## Efni: Hjallabraut. Umsögn vegna aths.v/aðal.og dsk.br.

Fyrirhugaðar byggingar færðar inn á loftmynd.

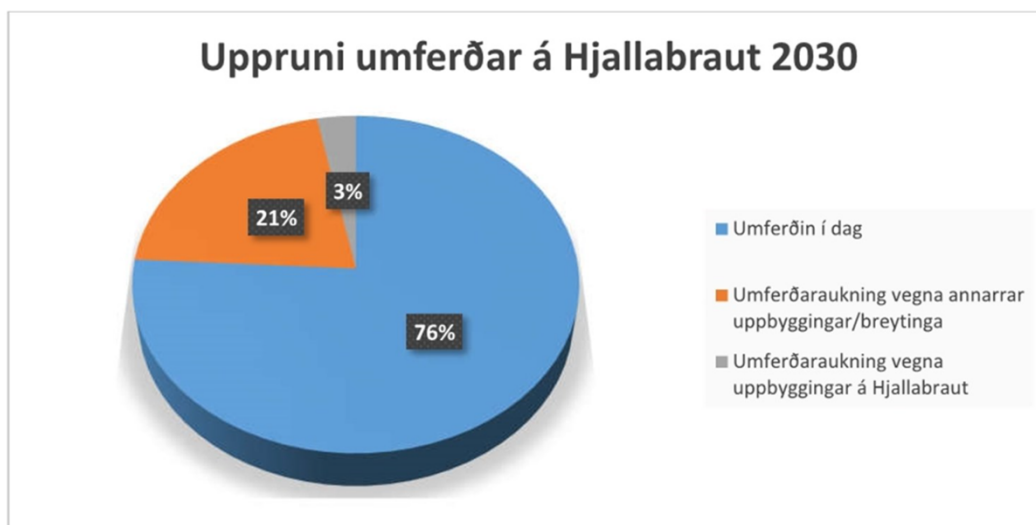
Í sama erindi kemur fram að auka ætti aðgengi að Víðistaðatúni og að við uppbyggingu á fyrirhuguðum stað myndi ásýnd svæðisins breytast mjög og að í stað þess að vera innrammað trjágróðri muni það verða innrammað tveggja hæða húsum. Jafnframt er óskað eftir svörum hvort hraunjaðarinn hafi glatað vermæti sínu. Áhrif umferðaraukningar og þ.m. umferðaröryggi ásamt því að útfærsla sé óásættanleg þegar kemur að hagsmunum skátafélagsins Hraunbúar. Er þá tekið fram að umferð um bílastæði skátanna sem muni verða að götu og að fyrirhugaðir djúpgámar muni þar að auki taka pláss nokkurra stæða auk þess sem gestir komandi íbúa munu nýta sér stæðin þegar mannfögnuður á sér stað í einu hinna nýju húsa.

*Fyrirhuguð hús fara ekki lengra inn á Víðistaðatún heldur en skátaheimilið og eiga að standa á þegar manngerðu umhverfi. Skv. tillögu að deiliskipulagi er einnig gert ráð fyrir að yfirbragð verði grænt og að tré verði gróðursett líkt og gert hefur verið á núverandi mön.*

*Hér eru settar fram skýringarmyndir sem sýna að fyrirhuguð staðsetning nýrra íbúðarhúsa fara ekki lengra inn á Víðistaðatún heldur en skátaheimilið eða aðliggjandi byggð við Víðivang.*
